De: Gaëlle Fleury
Envoyé: vendredi 7 février 2014 15:31
À: 'Laure Theunissen IIBSN'
Cc: lionel.chartier@vendee.gouv.fr; Philippe Stephan; Thierry Durand; Juliane Futeul
Objet: Projet de barreau de liaison entre le pôle du Seillot et la ZAE route de Niort à Fontenay-le-Comte
Pièces jointes: A4.pdf; 2014 Foncier DRAC.pdf; esquisse.pdf

Note établie suite à la sollicitation de la Communauté de Communes du Pays de Fontenay-le-Comte

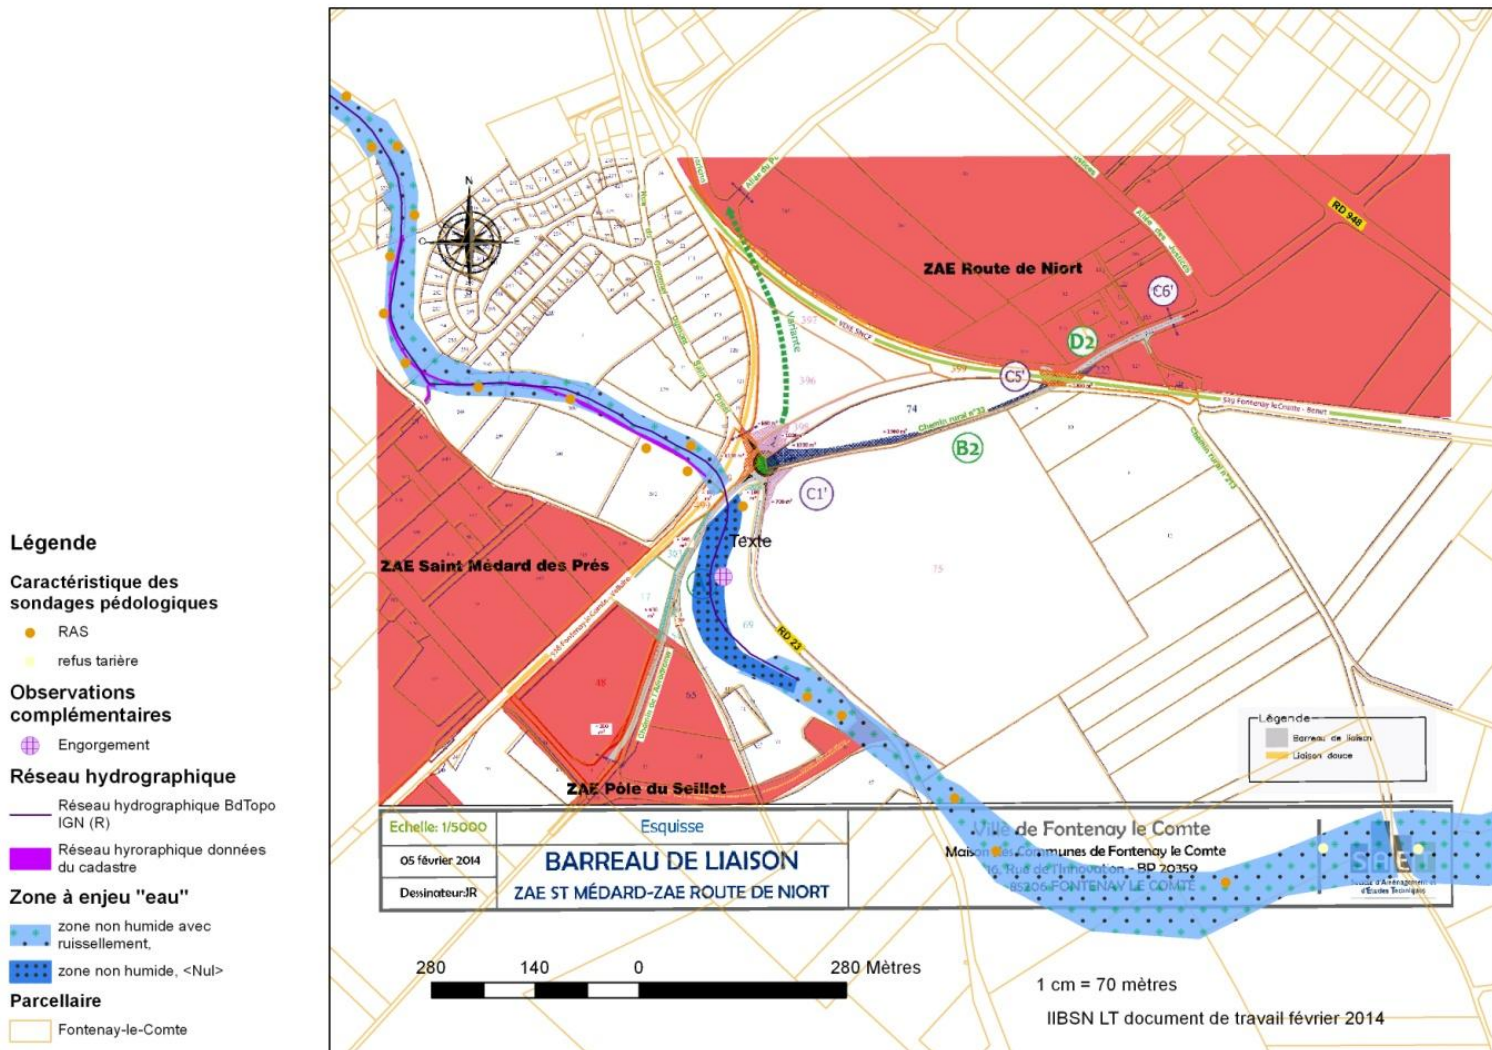
Le secteur d'emprise du projet a été vérifié dans le cadre de l'étude d'inventaire des zones humides, des plans d'eau et du réseau hydrographique de la Ville de Fontenay le Comte.

En l'occurrence il apparaît qu'aucune zone humide au titre du L211-1 du code de l'environnement n'a été repérée sur cette zone. Cela n'est pas surprenant du fait des sols filtrants se développant sur ce secteur de plaine.

Cependant, au niveau hydrologique et hydraulique la zone n'est pas dénuée d'intérêt, le ruisseau du Seillot est mentionné sur la carte IGN au 1/250000^{ème}, de plus il est cadastré dans la partie aval.

En l'occurrence dans le projet, la protection du cours d'eau doit être assurée. Les dimensionnements des ouvrages doivent permettre l'écoulement des eaux et la protection de la morphologie du cours d'eau. De plus, l'enjeu « remontée de nappe' doit être considérée.

Cf photo ci contre

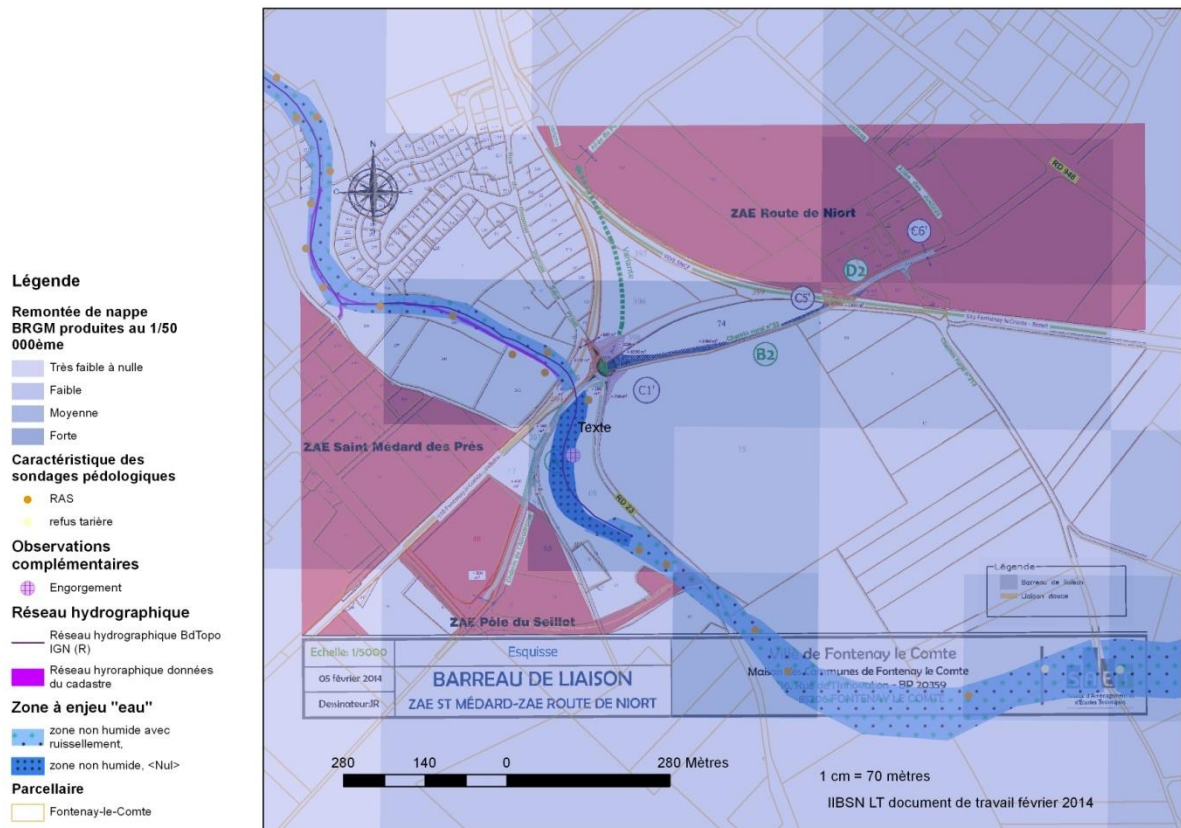
Il a été noté des ruissellements dans ce talweg lors de l'inventaire de terrain.

C'est aussi une zone où la nappe affleure en cas de fortes pluviométries (cela serait à vérifier des journées comme celles du mois de février 2014 que nous vivons). La modèle du BRGM identifie bien sur sa carte au 1/50 000 ème cet enjeu (remontée de nappe forte dans le talweg).

De plus lors de l'inventaire, la partie en amont de la voie ferré est complétement inondée du fait de l'affleurement de la nappe mais aussi du blocage des eaux par la levée de terre de la voie ferré.
